**Objet : Demande d'engagement dans le cadre de l'analyse de la recevabilité de l'étude
d'impact du projet Akasaba Ouest par Mines Agnico Eagle Itée
Dossier : 3211-16-015**

Demande d'engagement dans le cadre de l'analyse de la recevabilité de l'étude d'impact du projet Akasaba Ouest par Mines Agnico Eagle Ltée

RÉPONSE AUX QUESTIONS ET COMMENTAIRES - ENGAGEMENT 1

Projet Akasaba Ouest, Val-d'Or, Qc

Carte 1

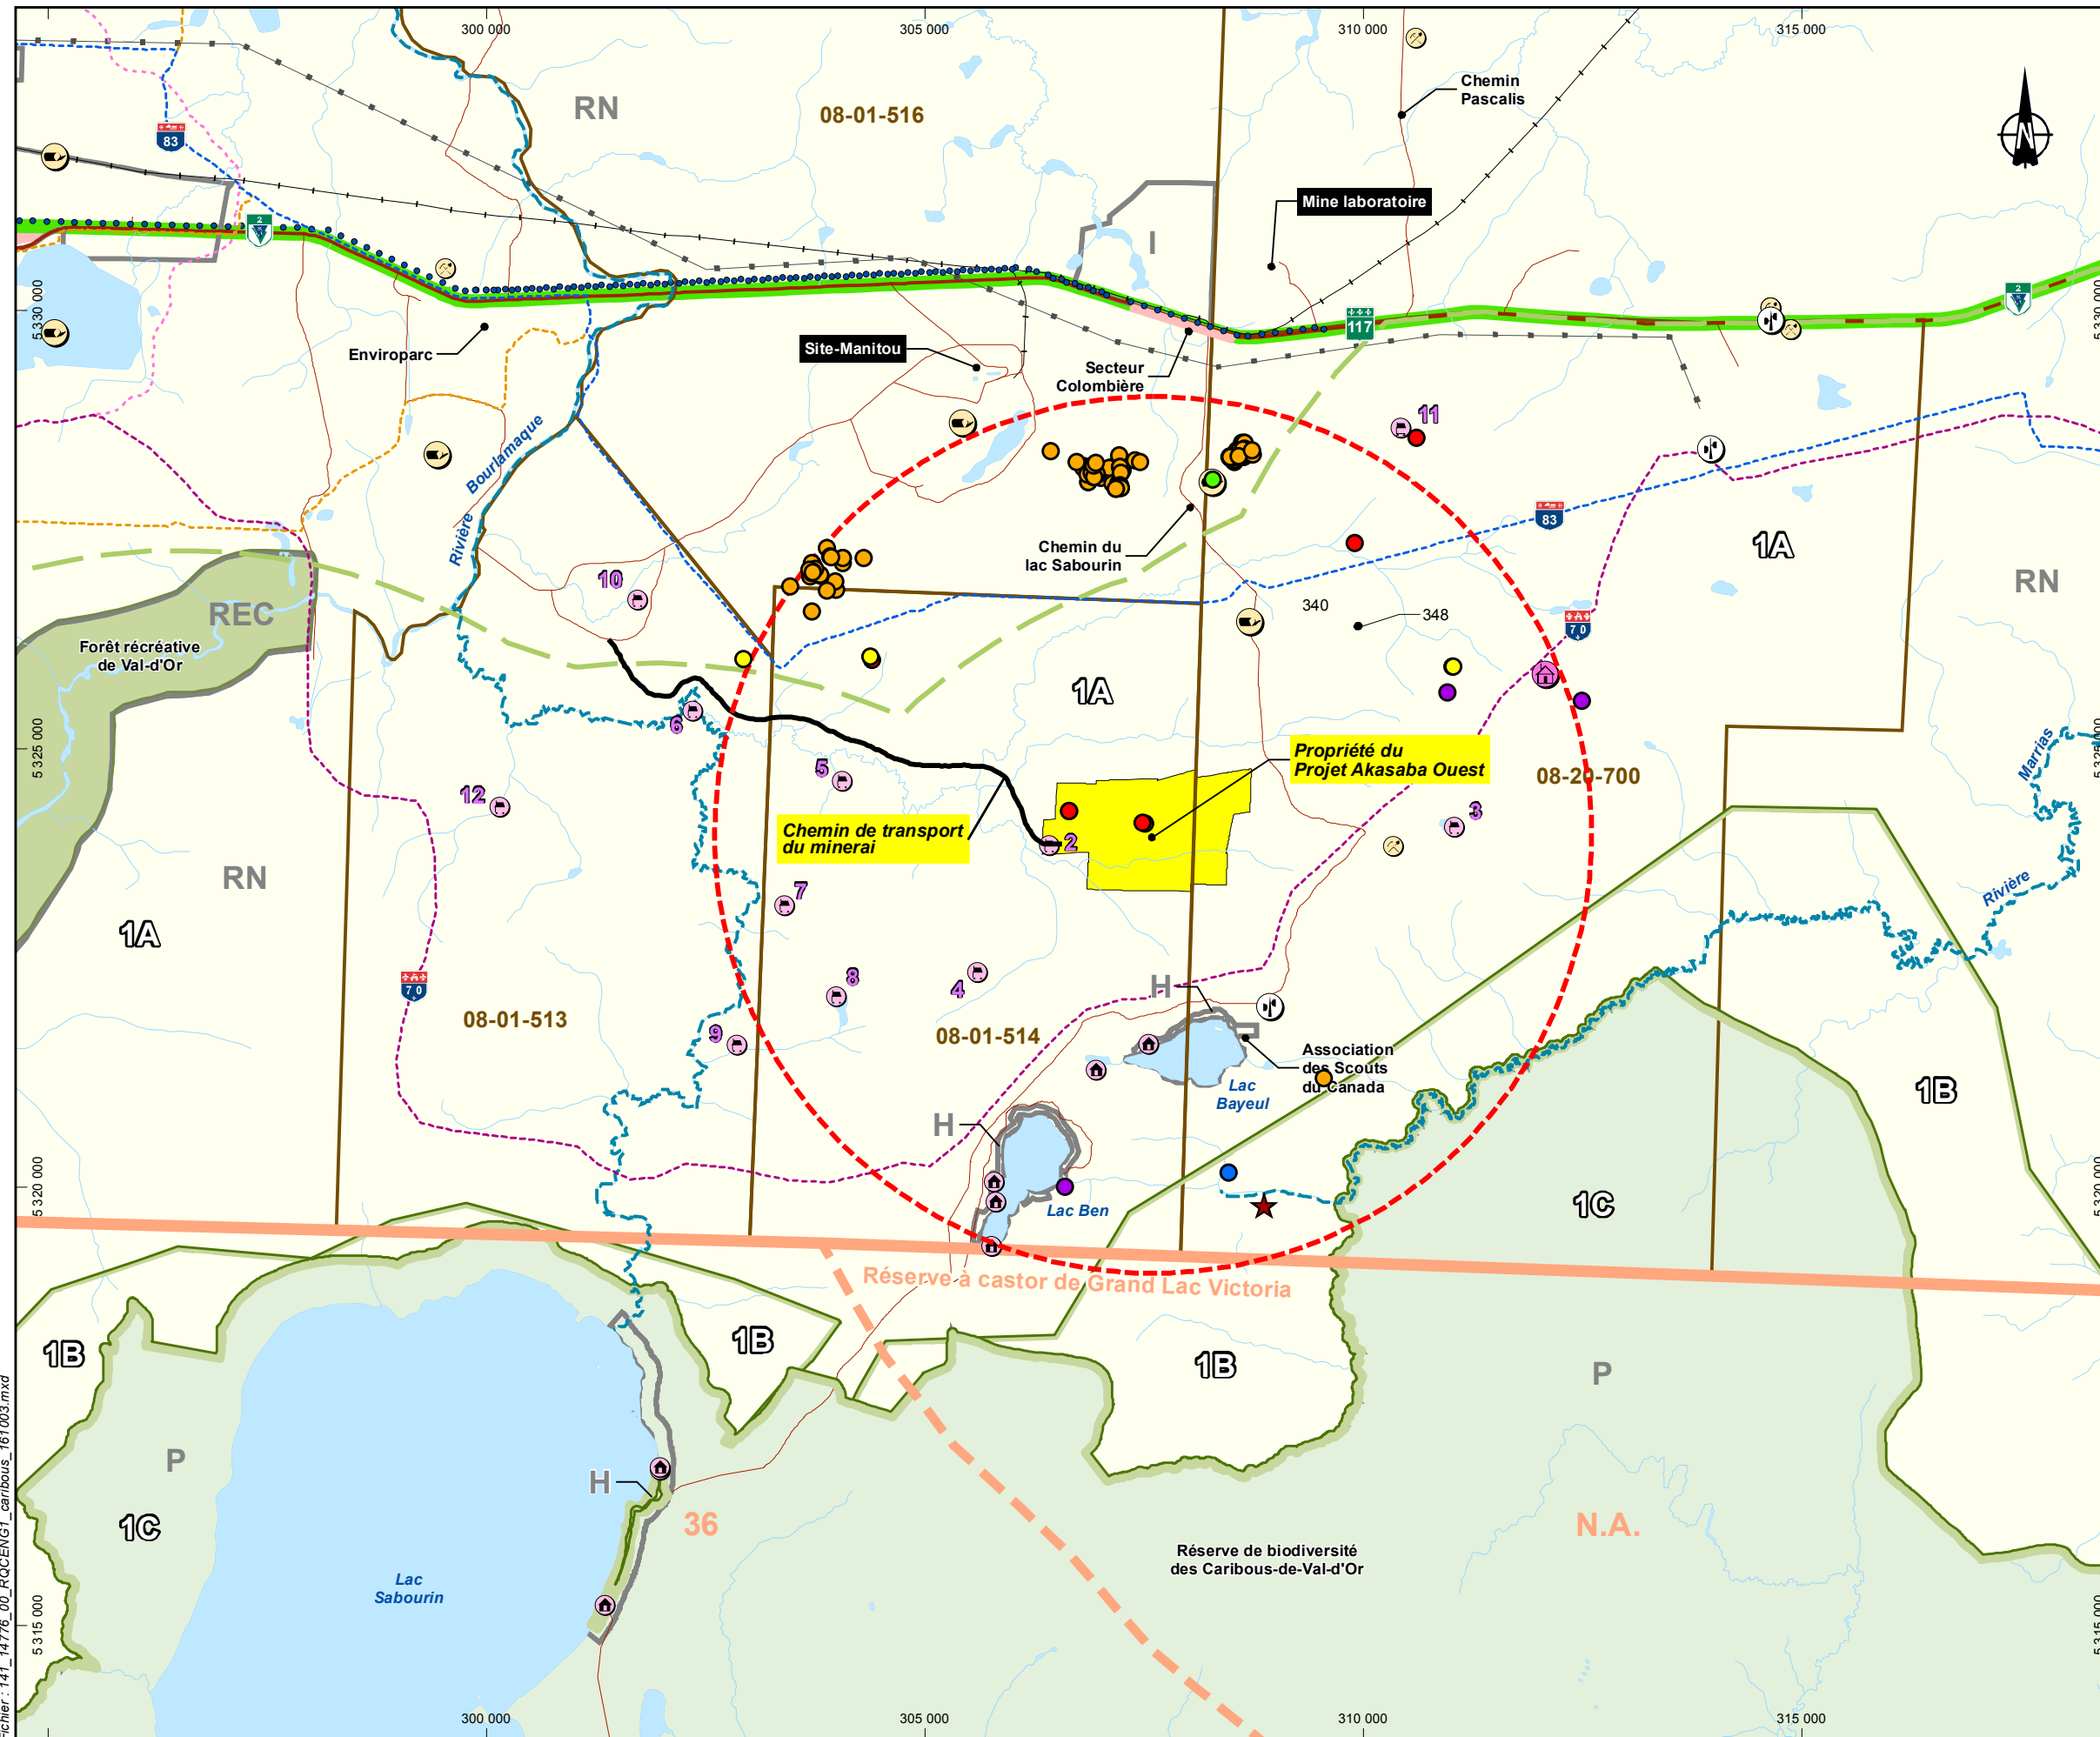
En se basant sur la prémisse que le secteur est fréquenté et pourrait l'être à l'avenir par le caribou forestier, l'initiateur de projet doit documenter les impacts du bruit provenant du site minier et du transport routier, sur cette espèce. Des cartes plus à jour pourront également remplacer celles déjà présentées.

L'initiateur de projet devra également préciser que les cartes de localisation ne constituent pas un portrait exhaustif de la fréquentation du territoire par l'ensemble des caribous.

Les nouvelles informations fournies par le MFFP démontrent que des caribous forestiers ont fréquenté la zone dans un rayon de 5 km du site minier projeté au cours des 20 dernières années (1995-2015). Il est donc probable que d'autres caribous non porteurs de colliers télémétriques aient aussi fréquenté la zone. En effet, les localisations de caribous porteurs de colliers ne constituent pas un portrait exhaustif de la fréquentation du territoire par l'ensemble des caribous.

Cette population a fait l'objet de suivis de son évolution d'abondance depuis le milieu des années 1970 (Paré et Brassard, 1994¹). Ces suivis ont débuté vers 1974 par des inventaires aériens, auxquels s'est ajoutée en 1986, l'utilisation de radios émetteurs de type VHF, installés sur des caribous de la population, pour permettre leur détection par repérage télémétrique. Selon l'information récente (septembre 2016) transmise par le MFFP, les données de repérage par télémétrie (colliers VHF) indiquent qu'un seul caribou porteur de collier a été repéré dans la zone du projet au cours de cette période de suivi, soit en février 2001. La carte 1 indique la localisation des individus pour la période de 1995 à 2015.
